ÉTUDE D'IMPACT DE LA ZAC MARNAZ CŒUR DE VILLE (74)

Mémoire en réponse - Novembre 2025

Le présent rapport constitue le mémoire en réponse à l'avis de la Mission Régionale d'Autorité environnementale (MRAe) Auvergne-Rhône-Alpes n° 2025-ARA-AP-1920 en date du 11 septembre 2025 sur l'étude d'impact relative au projet la Zac "Cœur de ville" à Marnaz (74), portée par la commune de Marnaz.

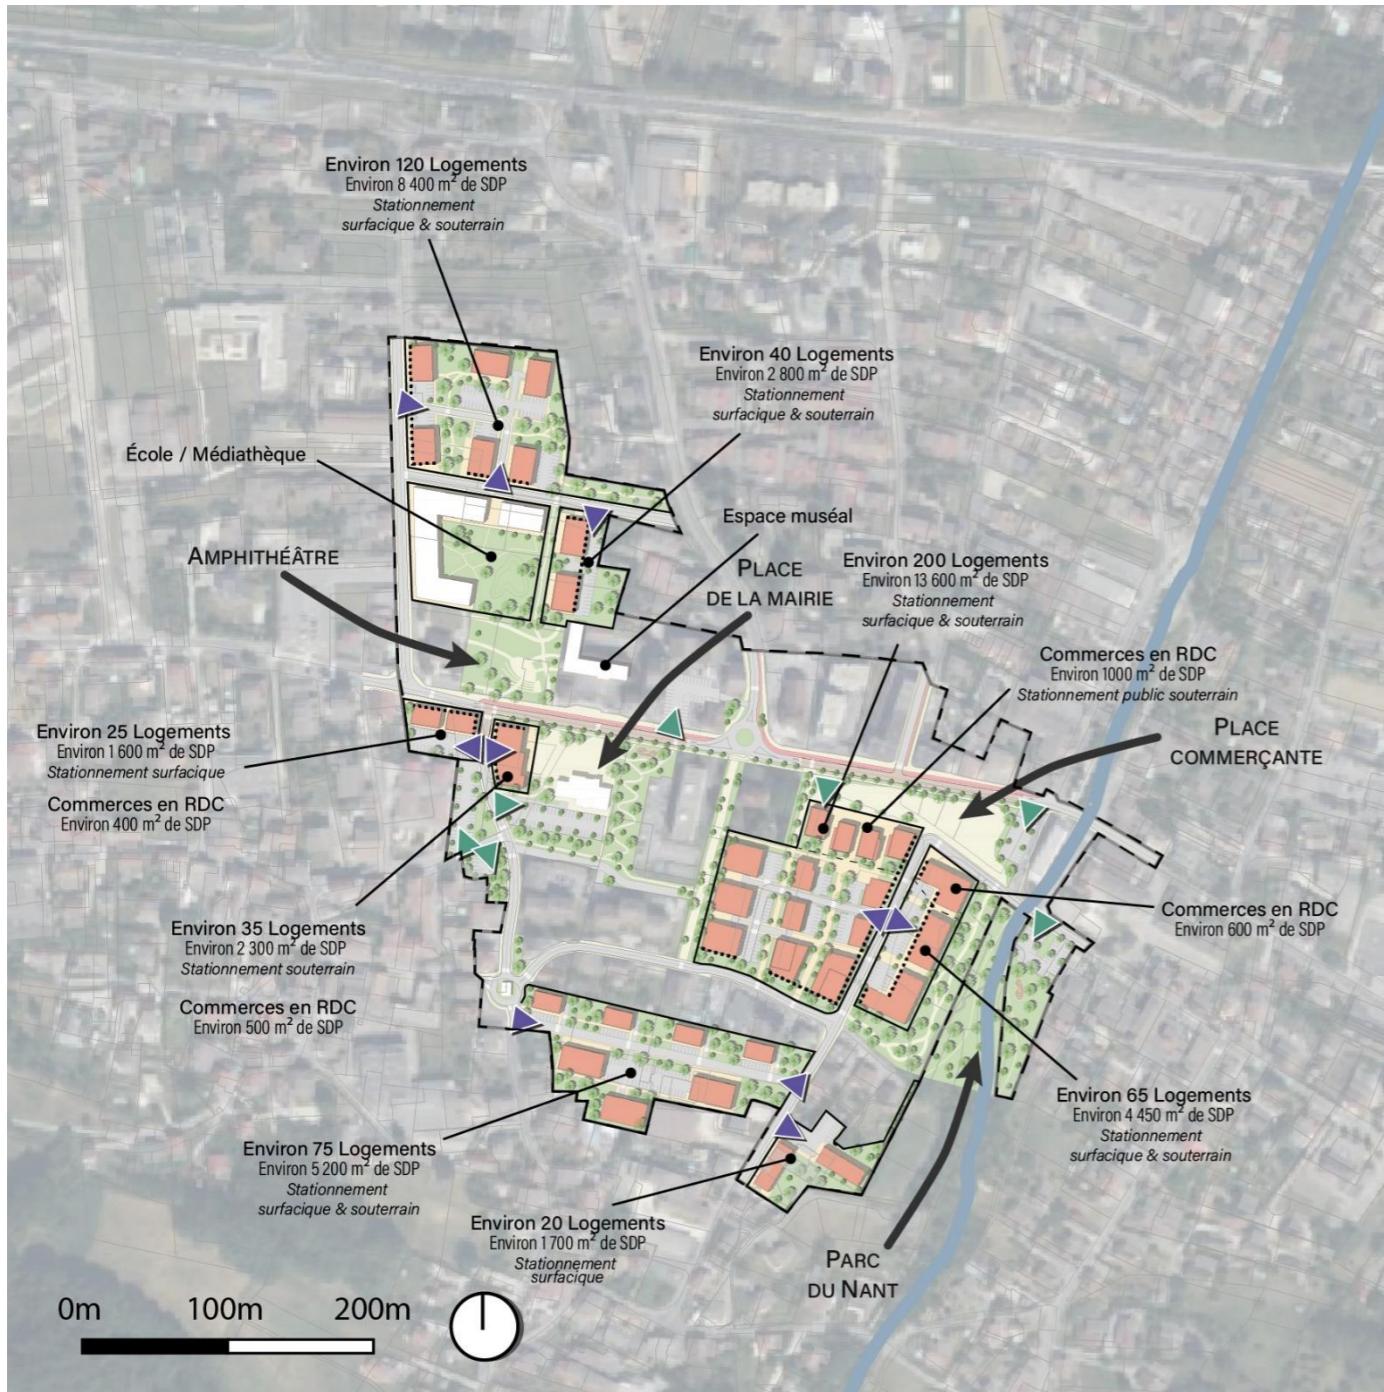
(1) L'Autorité environnementale recommande de présenter l'analyse multicritères (comportant notamment des critères environnementaux et sanitaires) ayant conduit le maître d'ouvrage à retenir le scénario présenté au regard des objectifs de protection de l'environnement.

L'analyse multicritères présentée ici repose sur un ensemble d'indicateurs environnementaux, sanitaires, sociaux et économiques, qui ont guidé le choix final du scénario d'aménagement retenu pour la ZAC Marnaz Cœur de Ville. Cette démarche vise à concilier les objectifs de développement urbain avec la nécessaire protection de l'environnement et la qualité de vie des futurs habitants.

Cette analyse multicritère permet de justifier le choix du projet final, sur des questions environnementales, sanitaires, sociales et économiques. Même si les scénarios alternatifs proposent parfois de meilleurs résultats sur certains critères (nuisances sonores et qualité de l'air pour le scénario 1), d'autres critères, comme la prise en compte de la densité, de la biodiversité et des risques naturels permettent de justifier ce choix final.

Différence de concentration en NO₂ entre la situation Projetée 2044 et Fil de l'eau 2044 – source : Technisim

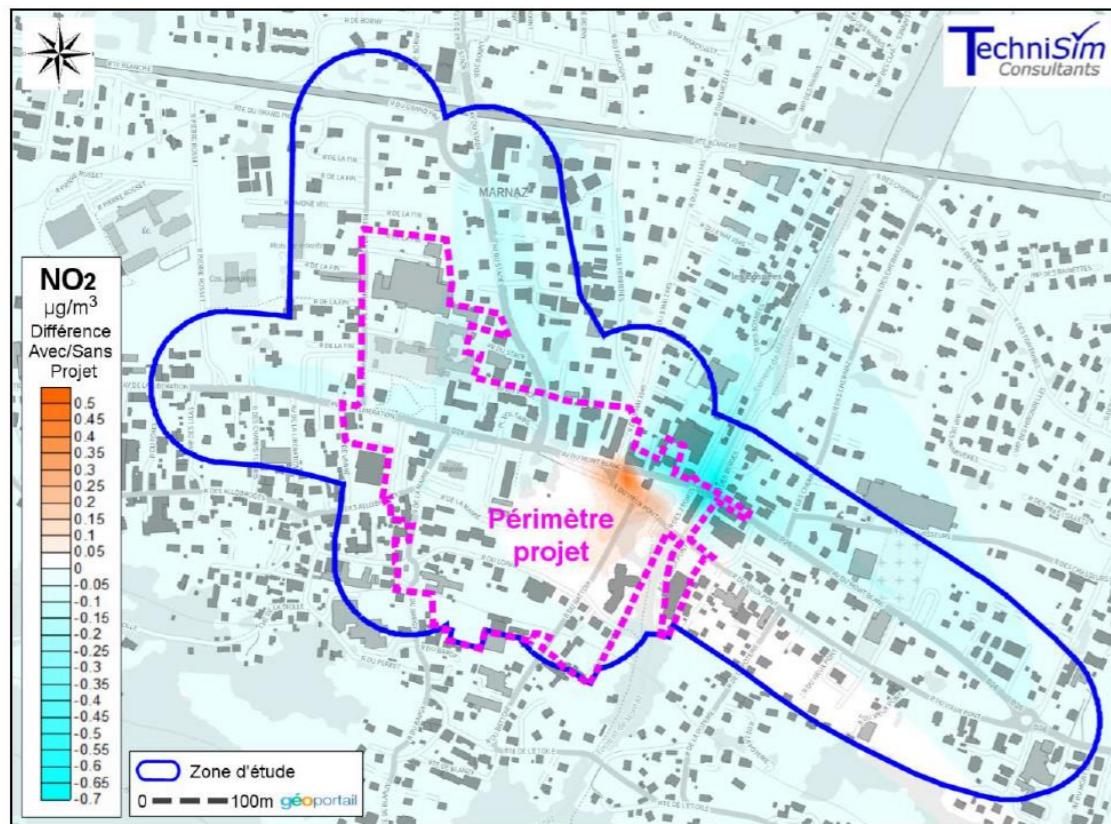
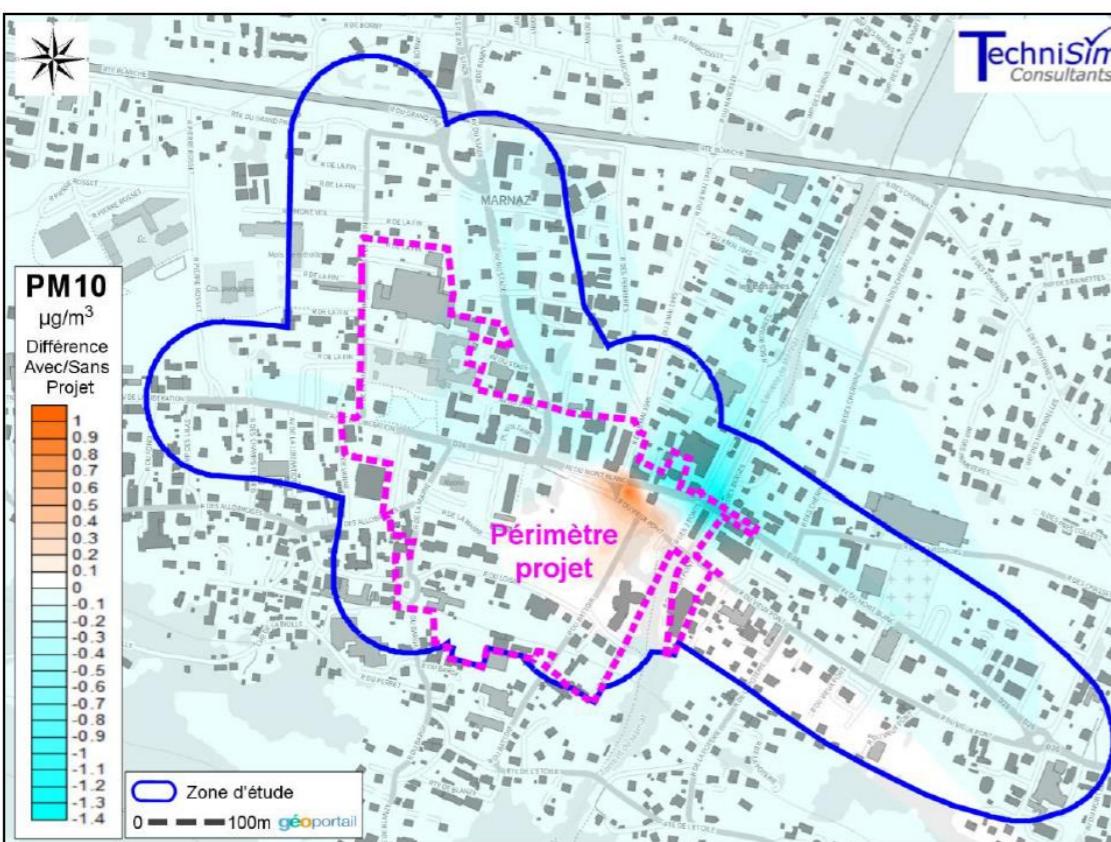
Dans son avis la MRAe indique : « Le dossier prévoit une réduction des émissions de polluants atmosphériques liées au trafic routier de -5,2 % par rapport au scénario au « fil de l'eau » du fait de l'amélioration technologique des véhicules et du développement de la part des véhicules hybrides et électrique dans le parc automobile français. ».

« L'amélioration technologique des véhicules et le développement de la part des véhicules hybrides et électrique dans le parc automobile français » expliquent quant à eux la diminution des émissions entre la situation de référence 2044 et la situation actuelle 2024 (-13,5 %) malgré l'augmentation des véhicules-kilomètres (+33,8 %) entre ces 2 situations ainsi que la diminution des émissions entre la situation de Projetée 2044 et la situation actuelle 2024 (-18,0 %) malgré l'augmentation des véhicules-kilomètres (+27,4 %) également entre ces 2 situations (cf. figure suivante).

Les figures suivantes présentent de manière graphique et visuelle les impacts du projet sur les concentrations en NO2 et PM10 sur la zone d'étude par les cartes de différences de concentrations modélisées entre les situations projetée 2044 et Fil de l'eau 2044.

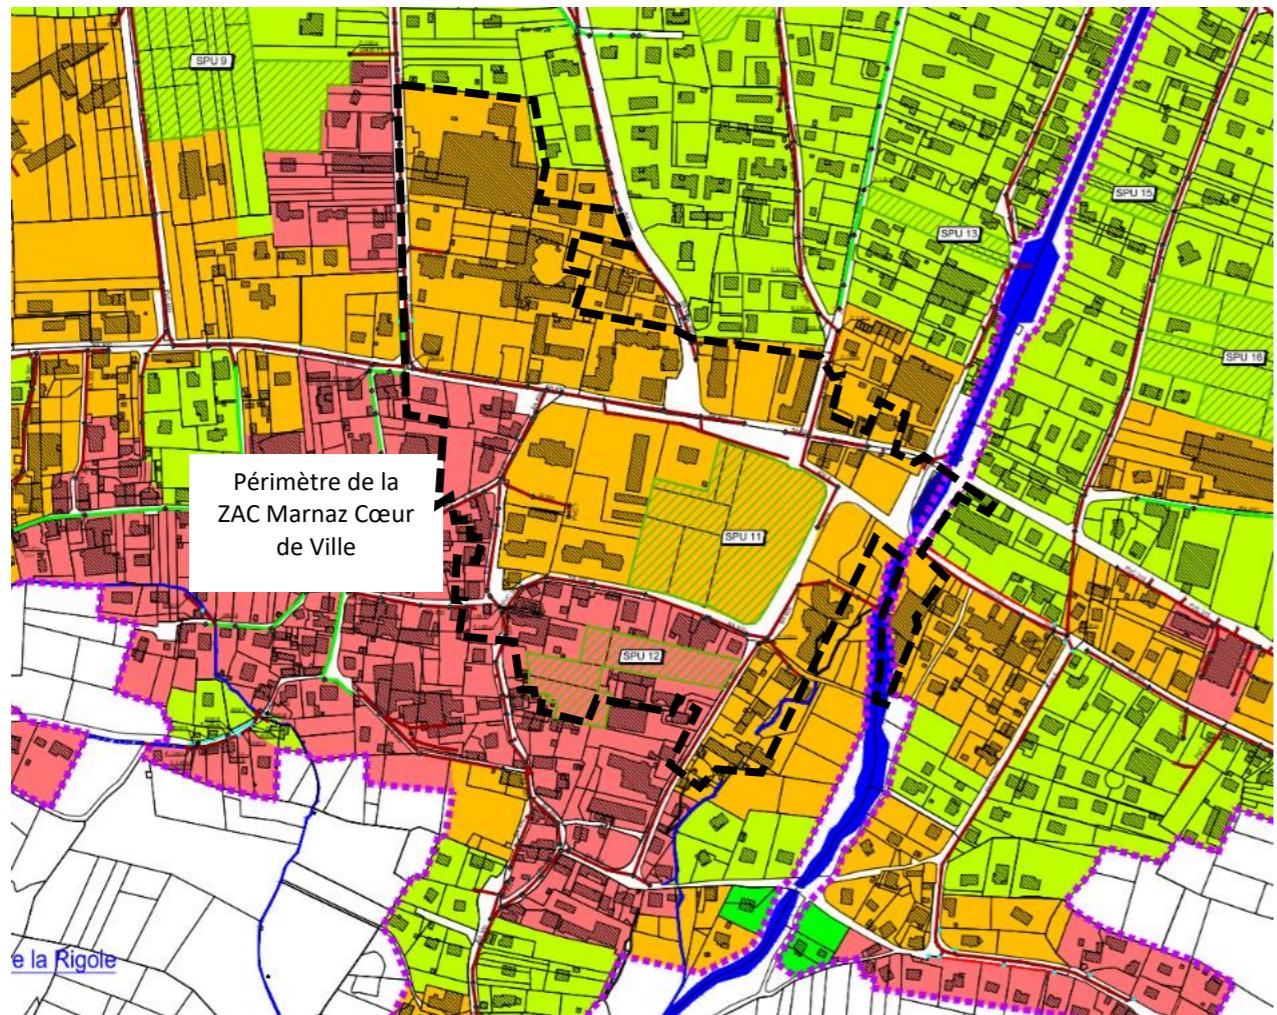
(6) L'Autorité environnementale recommande de :

- présenter dès ce stade les principes de gestion des eaux pluviales,
- de présenter au stade de réalisation de la Zac, les critères et hypothèses qui auront déterminé les modalités retenues pour la gestion des eaux pluviales ainsi que les mesures visant à éviter, réduire les incidences du projet sur les eaux de ruissellement.

La gestion des eaux pluviales s'appuiera sur les prescriptions du schéma directeur dédié à cette thématique et annexé au Plan Local d'Urbanisme de Marnaz. Ce schéma propose une gestion des eaux pluviales sectorisée et adaptée aux caractéristiques locales des sols, lesquels présentent une aptitude moyenne à mauvaise pour l'infiltration.

Dans les secteurs à aptitude moyenne, une étude géopédologique sera réalisée, pour déterminer si l'infiltration peut être envisagée sur la parcelle. L'infiltration sera privilégiée quand elle est techniquement possible, par la mise en œuvre d'aménagements tels que les noues végétalisées qui favorisent la décantation et la résorption progressive de l'eau accumulée, les tranchées drainantes permettant le passage contrôlé vers le sous-sol, ou les bassins d'infiltration végétalisés offrant un stockage temporaire naturel. Afin de prévenir tout débordement, des dispositifs de surverse seront associés pour évacuer les excès lors d'épisodes pluvieux exceptionnels.
